ZAPYTANIE

Dotyczy: Obniżenie krawężnika i poszerzenie pasa ruchu dla rowerów na ul. Bartosza Wojciecha Głowackiego odcinek 68 metrów

Rysunek 1. Propozycja obniżenia części chodnika na Głowackiego obok ZUS

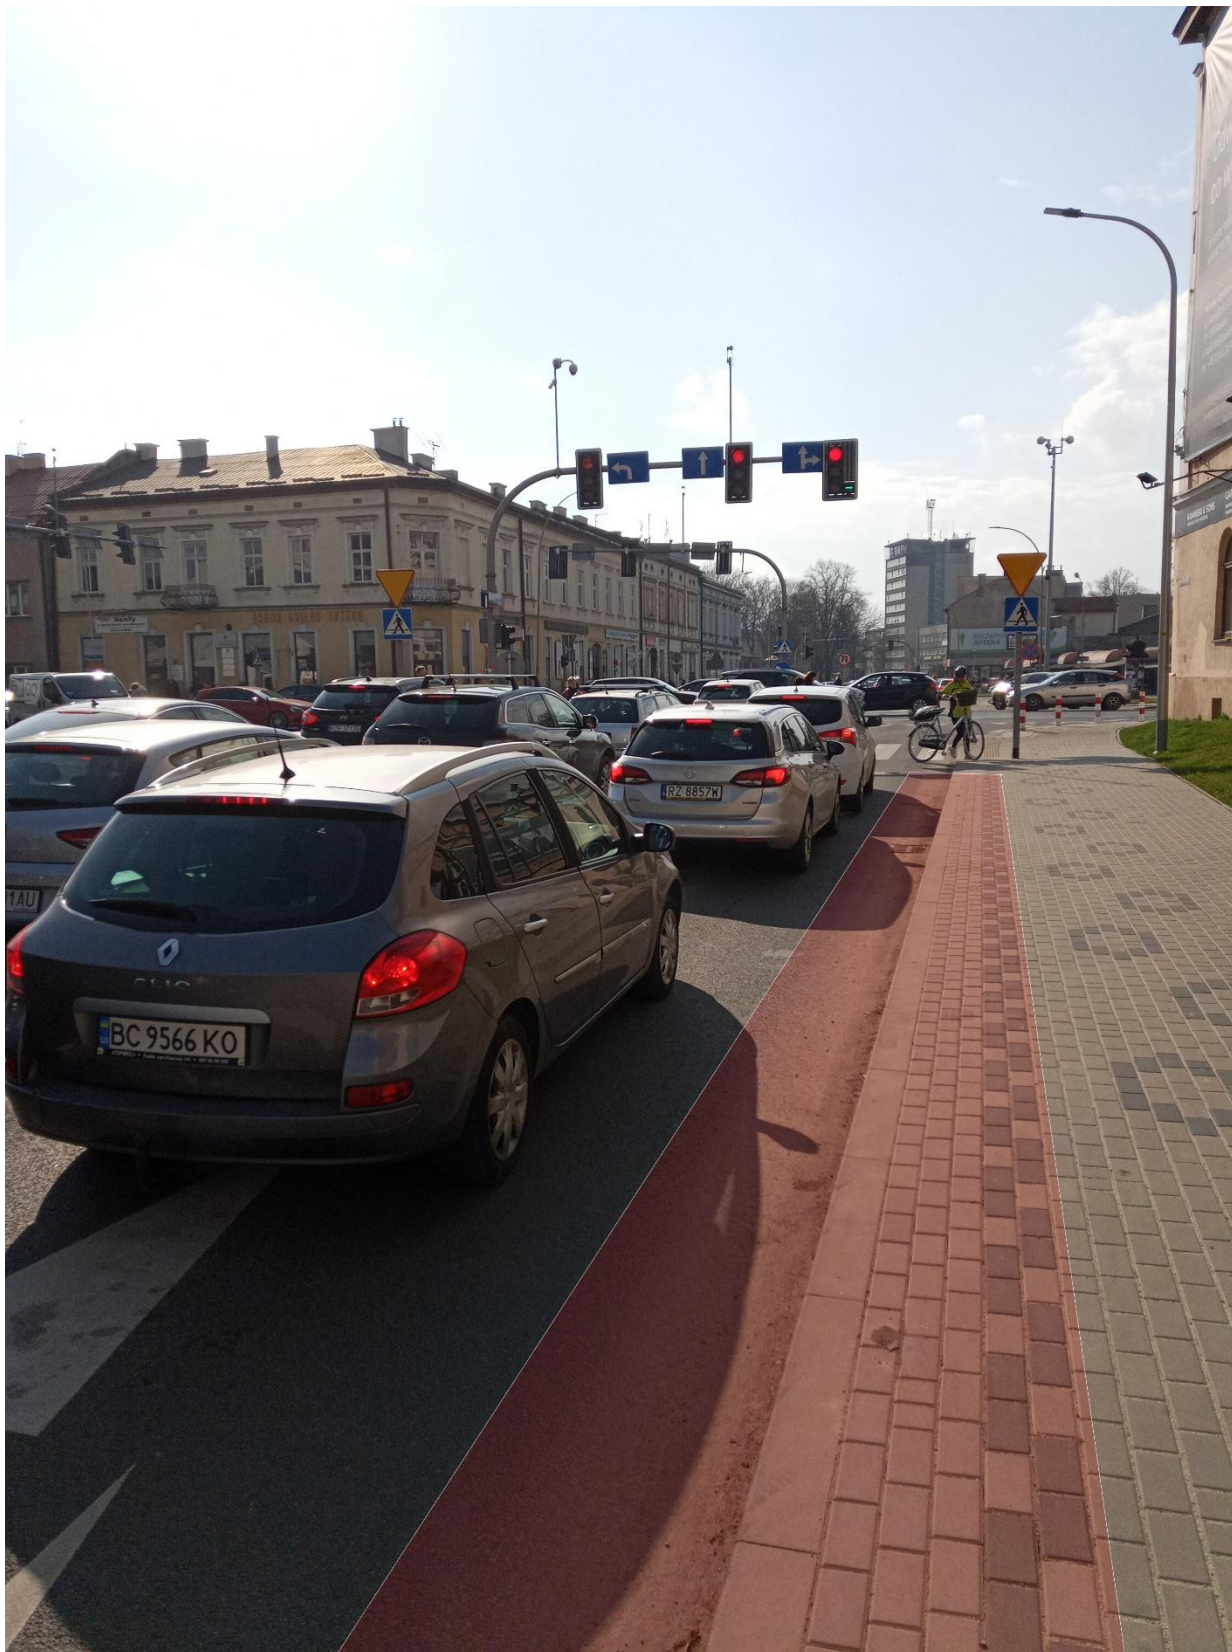
Zwracam się z zapytaniem o możliwość przesunięcia krawężnika celem poszerzenia pasa ruchu na ul. Głowackiego o 50cm, zapewniając miejsce kierowcom do bezpiecznego minięcia rowerzysty na odcinku 68m od ronda Daszyńskiego do skrzyżowania z ul. Piłsudskiego.

Obecnie kierowcy na tamtym odcinku mijają rowerzystów „na zapalkę”, co zmniejsza poczucie bezpieczeństwa i negatywnie wpływa na komfort jazdy rowerem. Kierowcy dojeżdżając do rowerzysty oczekującego już na sygnal zielony przed skrzyżowaniem, ustawiają się obok rowerzysty zamiast za nim. Poprawić tę sytuację może drobne poszerzenie pasa ruchu o niewykorzystywaną wolną przestrzeń.

Część chodnika, jest obecnie nadużywana przez kierowców do niedozwolonego parkowania i zatrzymywania pojazdów, oraz jest szersza niż bieżące potrzeby pieszych. Zawężenie chodnika o 50cm na odcinku o długości ok 68m, może umożliwić zgodnie z art. 24 p.12 PoRD, dojazd rowerzystom do sygnalizacji świetlnej z ominięciem stojących pojazdów, a przy zastosowaniu służby rowerowej nadać priorytet dla ruchu rowerowego. W przyszłości można wytyczyć dedykowany pas ruchu dla rowerów i przejazd dla rowerów przez ul. Piłsudskiego do ul. Sobieskiego.
